Modell	Modell-Typ	Modelljahr	Veröffentlichungsdatum
CIVIC 3D	FN2	07, 08, 09, 10, 11	22-02-12
			Verfasser Honda Deutschland GmbH Customer Service Operation

Rückruf-Aktion 5HM: Beschädigung am Motorraumkabelbaum (Civic Type R 2007-2011) - VIN-Erweiterung !

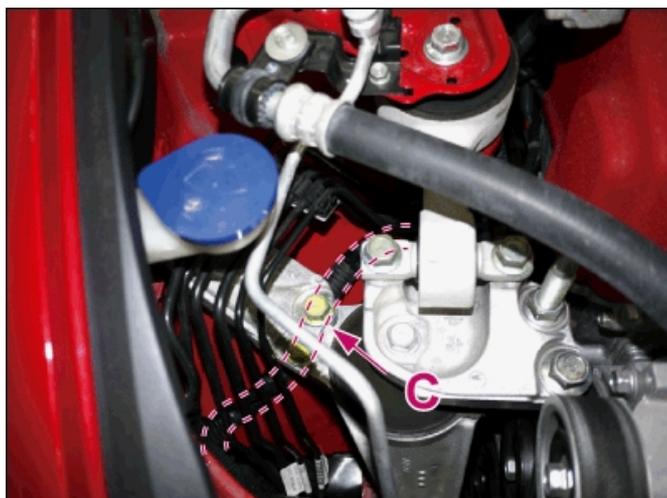
Durch die falsche Verlegung des Motorraum-Kabelbaums bei der Montage können die Kabel wie unten dargestellt (C) unter den seitlichen Motorlager-Bolzen eingeklemmt und beschädigt werden.

Dadurch kann durch die Schwingungen beim Fahren die Isolierung durchgescheuert und die Leiter freigelegt werden, es kommt zum Kurzschluss.

Das Montageverfahren wurde geändert, um sicherzustellen, dass der Kabelbaum im Motorraum korrekt verlegt wird und beim Einbau nicht unter die Sicherungsschrauben der seitlichen Motorlager geraten und eingeklemmt werden kann.

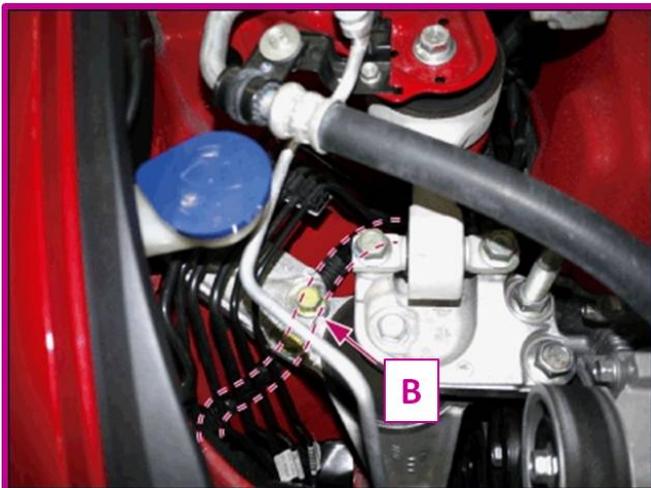
2. Der Motorraum-Kabelbaum sollte wie unten in A dargestellt verlegt sein, d.h. zwischen der Versteifung des seitlichen Motorlagers und dem Radhaus mit Abstand zur Karosserie.

3. Der Motorraum-Kabelbaum darf **nicht** wie im Beispiel B unten dargestellt unter dem seitlichen Motorlager geführt sein.

4. Bei korrekter Verlegung des Kabelbaums im Motorraum muss **nichts** weiter unternommen werden, die Überprüfung ist abgeschlossen.

Zustand 1

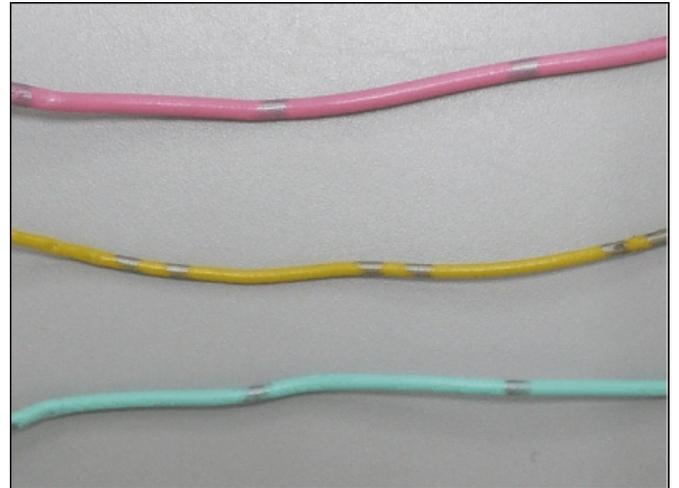
Kein Schaden an Isolierung oder Leiter:

Da bei **keinem** Kabel die Isolierung beschädigt ist oder ein Leiter freiliegt, die Kabel zurück in das Wellrohr legen, das Ganze mit Isolierband umwickeln und die nachstehenden Schritte zur korrekten Verlegung des Kabelbaums durchführen.

Zustand 2

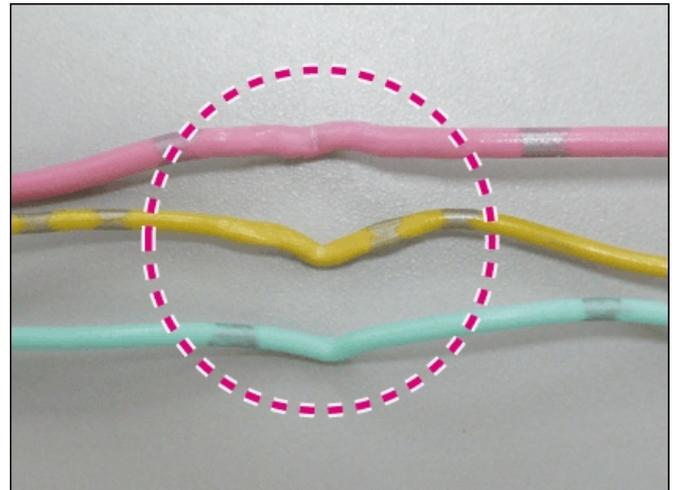
Isolierung oberflächlich beschädigt ohne Freilegung des Leiters:

Bei geringfügiger Beschädigung der Isolierung ohne Freilegung eines Leiters kommt diese Reparaturmethode zur Anwendung.

1. Bereiten Sie drei 3 cm lange Stücke Isolierband mit 20 mm Breite vor.

2. Das erste Stück Isolierband wird wie unten dargestellt zum Abdecken der Schadstelle benutzt, mit der Schadstelle in der Mitte des Bandstücks.

Zustand 3

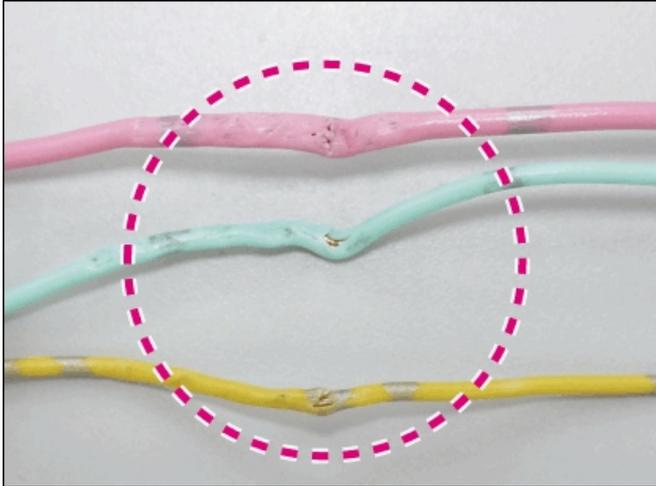
Isolierung beschädigt mit Freilegung des Leiters:

Wenn eines der Kabel so stark beschädigt ist, dass ein Leiter freiliegt, ist der gesamte Motorraum-Kabelbaum zu ersetzen.

Das Verfahren zum Ersetzen des Motorraum-Kabelbaums ist in der angehängten Datei dargestellt. Achten Sie darauf, dass der neue Kabelbaum wie unten gezeigt korrekt verlegt wird.
